# PS-200 압력 센서 모듈 고온 드리프트 개선 결과 보고

- 품질혁신팀 · 공정기술팀
- 2026. 10.

# 개선 전후 구조 비교

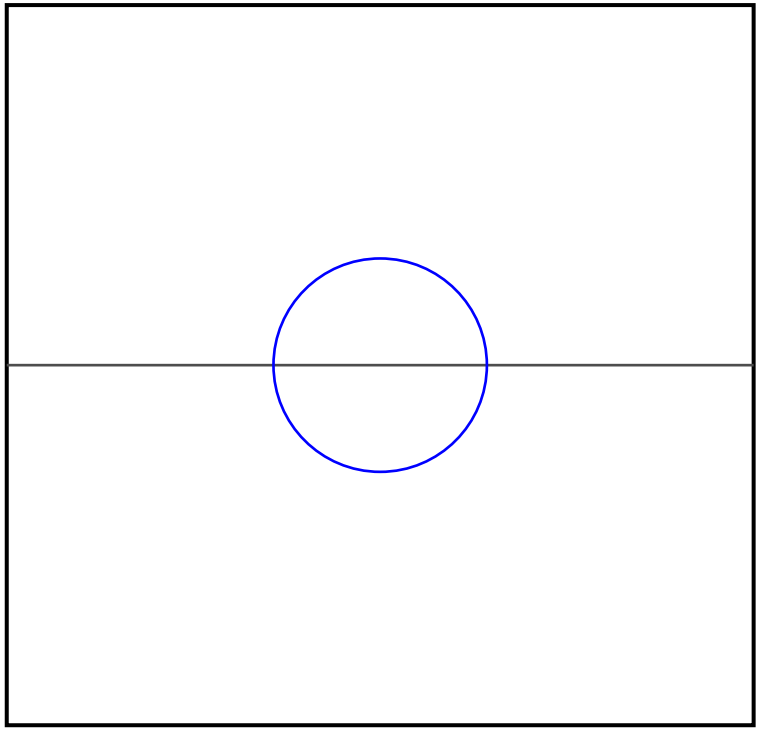
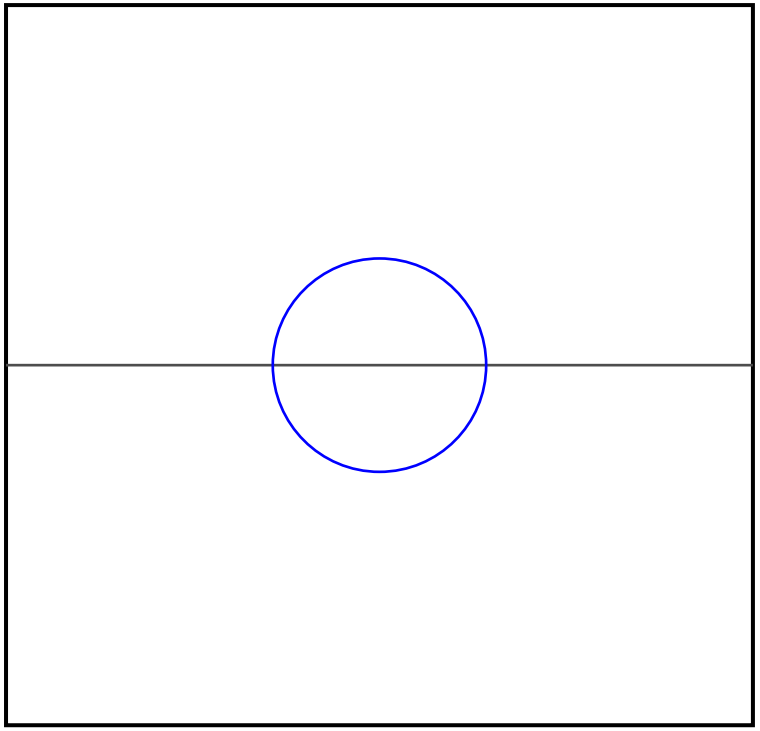
# 개선안 1: 패키지 접착 구조 변경

- 접착제를 저탄성 실리콘계로 변경하여 다이로 전달되는 응력 저감
- 다이 하부에 응력 완충용 더미 층(폴리이미드 25㎛) 삽입
- 접착제 도포량 자동 제어로 두께 편차 ±5㎛ 이내 관리
